Autorità Portuale di Gioia Tauro
23/12/2020
Prot. n. 0017608 U/20 ATEC

OGGETTO: Interventi (ID_VIP:5295 – Porto di Crotona - Lavori occorrenti per l'attenuazione dell'agitazione ondosa all'interno del bacini del "Porto Vecchio" con l'adeguamento dei moli sopraflutto e sottoflutto.
Richiesta Autorità Portuale di Gioia Tauro
Procedura di verifica a VIA ai sensi dell'art. 19 del D.lgs. n. 152/2006 e ss.mm.ii.
Parere endoprocedimentale di competenza.
Riscontro nata MIBAC_SABAP-CS-KR del 26.10.2020/0001989-P

La tavola A.1 "Archeologica" del PRG di Crotona, sopra riportata, evidenzia l'assenza di elementi d'interesse

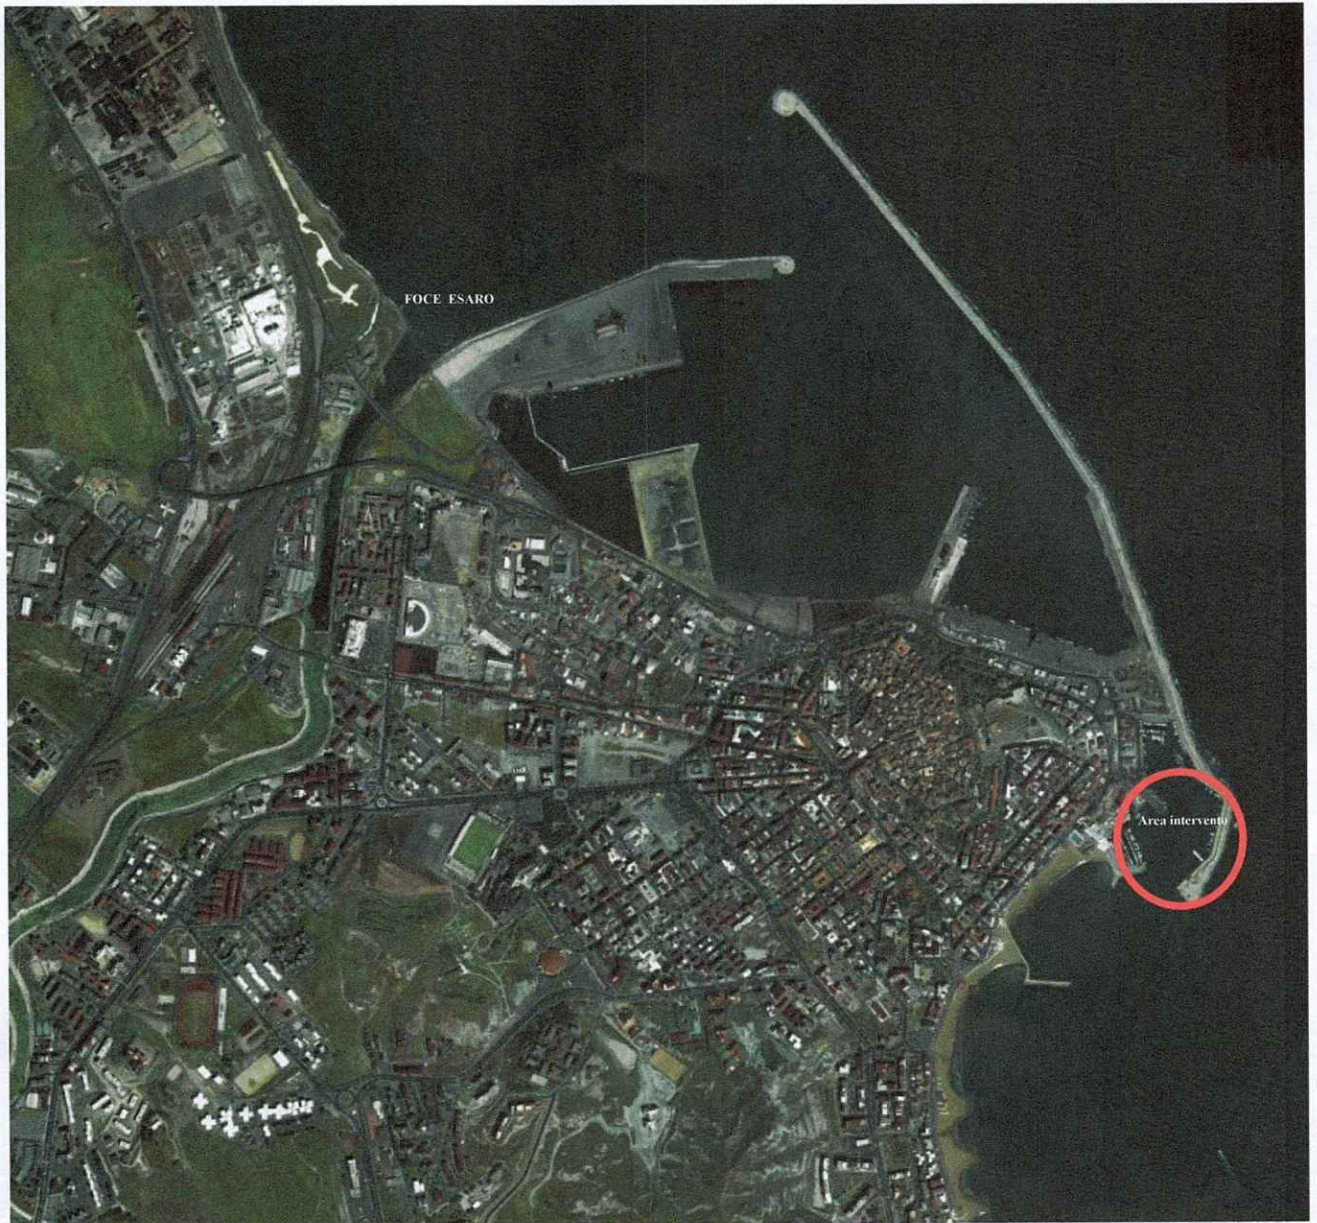
- Area II – Patrimonio Archeologico – *le osservazioni siano state riscontrate con lo studio archeologico di prima e seconda fase;*
- Area IV - Patrimonio Architettonico – *Le osservazione fanno capo al contesto generale dell'Area e non all'area di intervento di che trattasi. Nella parte sottostante si riporta lo stralcio della tavola dei vincoli del piano regolatore vigente dal 2003 da dove si può riscontrare che nell'area oggetto dell'intervento non è presente alcun vincolo. L'unico vincolo presente è nella parte evidenziata in verde che non è interessata dall'intervento*

Relativamente agli impatti potenziali sia il progetto che le integrazioni richieste dimostrano che l'intervento non ha alcun impatto sul litorale costiero. In particolare il fiume Esaro non può essere interessato da alcun impatto di natura ambientale trovandosi in un'area esterna ed opposta all'area di intervento come riscontrabile dall'immagine sotto riportata. La distanza tra il fiume Esaro e l'area di intervento è di 2,5 Km
